原子炉安全専門審査会・核燃料安全専門審査会

第3回地震・津波部会の審議結果報告

令和5年9月6日
原子力規制庁

「確率論的津波ハザード解析における津波発生・伝播モデルの不確かさの影響」について（案）

図 1 地震規模に係るスケーリング則の各モデル

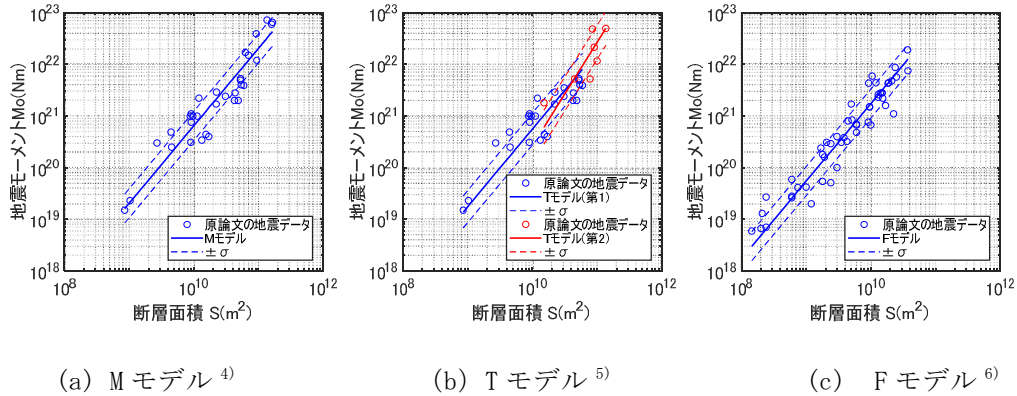
- 御指摘のとおりである。当該論文では、面積の平方根に比例するような式を、前提条件として仮定して係数を回帰することになっている。【呉総括技術研究調査官】
- ①の論文で、断層面積とモーメントに関するグラフが示されていたが、巨大地震に対応する右辺の折れ曲がりがこの内陸地震の3ステージモデルと逆ではないのか。【遠田臨時委員】

- 内陸地震の場合は、断層幅が約20キロで飽和したら、第2ステージになる。断層がさらに長くなると、すべり量が飽和し、第3ステージに入る。図1(別紙1-1)は海溝型だけに絞ったもので、田島ほかに示されるように海溝型では断層幅が約200キロ程度で飽和するため第1ステージと第2ステージのみが議論されていることになる。【三宅審査委員】

図 3 地震発生頻度に関する Tapered GR モデル⁸⁾

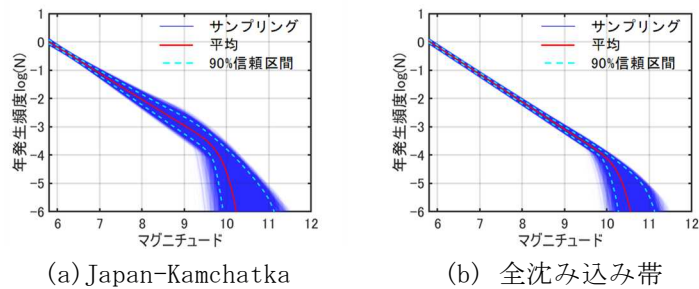
- 図3(別紙1-1)ではマグニチュード12まであり、理学的見地からは想像しがたく、考え方を確認したい。また、Taper付きのGR則を用いているが、マグニチュード9.5ぐらいからTaperがかかっている。引用されているKaganの論文では、もう少し手前でTaperしていたと思う。大きいマグニチュードにおけるGR則の考え方を確認したい。【遠田臨時委員】

- ➔ 本モデル利用の際は、まず津波波源モデルの面積を設定し、スケーリング則を用いてマグニチュードを決めている。Taper付きのGR則については、既往の文献に基づいてモデルを設定した。【杉野安全技術管理官】
 - 相似則のような考えを用いて、ある程度適用できる範囲を超えて推測するという点が、受け入れにくい。通常の相似則をそのまま延長して良いのかという問題があると考えるので、引き続き検討するのが良いと思う。【山岡部会長】

各スケールリング則(経験式)の比較

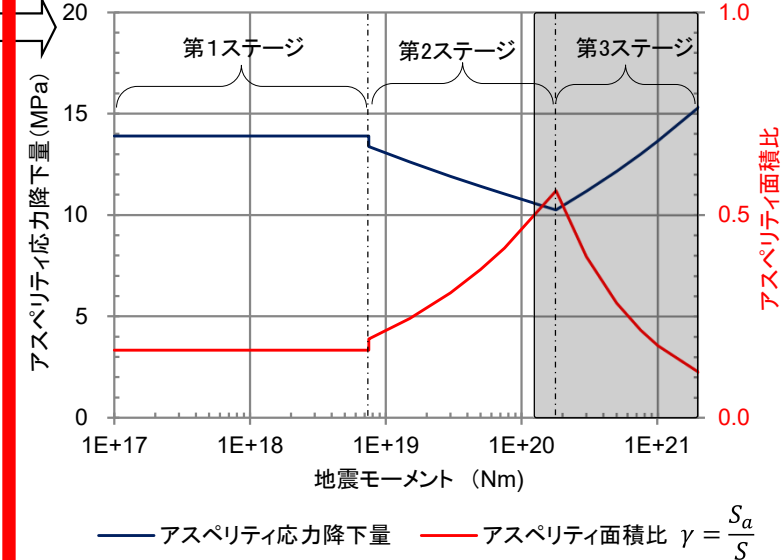
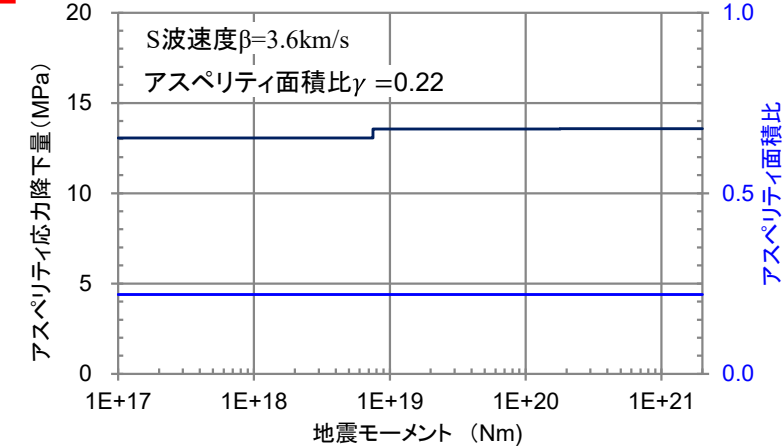
- 審査には当該論文を直接取り入れないと聞いているので、今後の検討の中でさらに議論を進めるといふことと理解した。【山岡部会長】
 - ➔ 今後、検討していく。【杉野安全技術管理官】
- ② 内陸地殻内地震の3ステージモデルに適合した短周期レベルのスケーリング則の提案について
- 短周期レベルが断層面積の平方根に比例するようなスケーリング則を取り入れると、示された図(別紙1-2 各スケーリング則(経験式)の比較)のような形になるということと理解して良いか。【山岡部会長】
